**Propuestas, observaciones y sugerencias al Proyecto de Plan
Hidrológico de la Demarcación Hidrográfica del Ebro.
Revisión de tercer ciclo (2021-2027)**

En consulta pública del 23 de junio al 22 de diciembre de 2021

Nº de propuesta suya: 1

Documento al que se refiere: Anejo 05 Caudales ecológicos

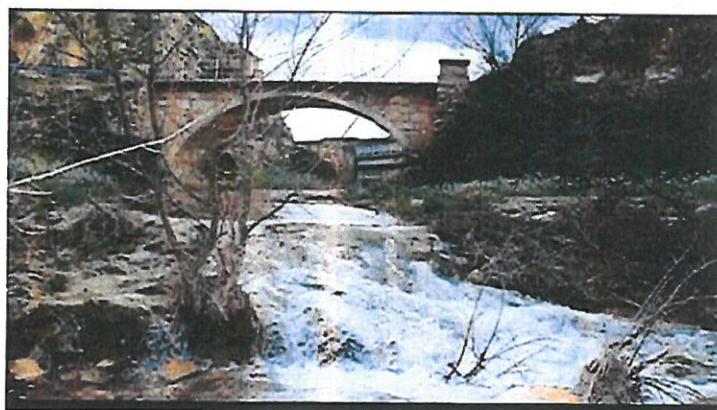
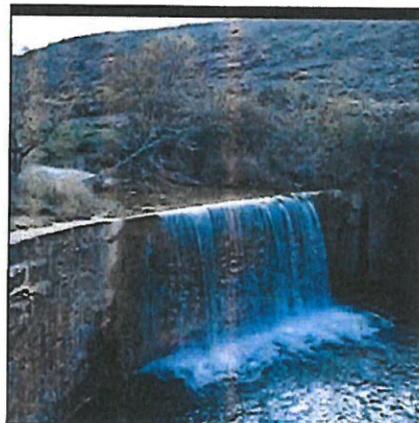
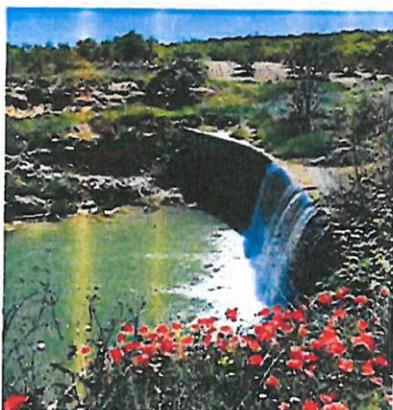
Para rebatir este falso caudal ecológico considerado en la Propuesta actual, aportamos fotografías históricas del azud y del río Aguas Vivas a su paso por el municipio de Moneva en distintos meses y en distintos años. En ellas vemos claramente que el caudal discurre como debiera hacerlo de forma normal, si el agua sobrante de las concesiones pasara por el río en lugar de hacerlo por el canal que desemboca en el embalse.

Estas fotografías fueron posibles bien, a que el canal a su paso por Moneva estuvo inoperativo con lo que el caudal pudo circular por el canal natural del río, o bien a las menores o nulas detracciones por parte de los regantes de otros municipios (seguramente por causas ajenas a ellos). De una u otra manera, queda demostrado que el caudal ecológico nulo propuesto para el río Aguas Vivas a su paso por Moneva, es totalmente irreal por la propia definición de caudal ecológico. Por otra parte, esta supresión de caudal en favor de las demandas de los regantes, aboca a la pérdida de biodiversidad en el municipio de Moneva, en contra de todas las políticas ambientales actuales, incluso, como vemos en la presente alegación, contraviniendo la legislación vigente.
